株式会社トヨタカスタマイジング&ディベロップメント

“TRDプッシュスタートスイッチ” 自主改善のお知らせ

自主改善の概要

改善箇所説明図

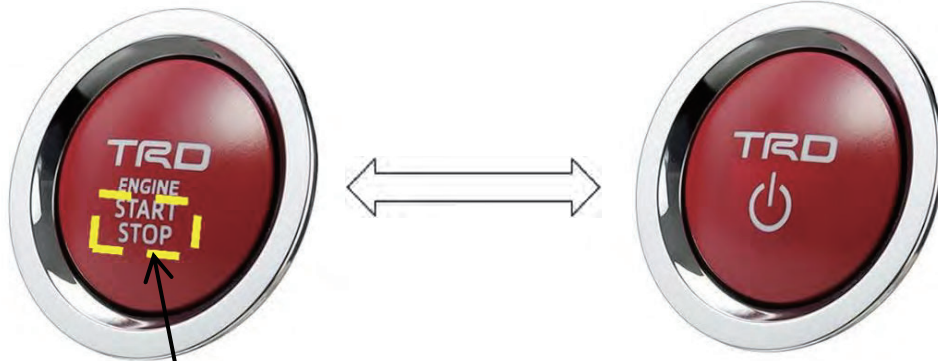
基準不適合発生箇所

後付け部品のプッシュスタートスイッチにおいて、ガソリン車用とハイブリッド車用が誤って入れ替わって出荷されたものがありました。ガソリン車にハイブリッド車用を装着した場合、保安基準を満足しません。

点検の上、異なるものが装着されている場合は正規品に交換します。
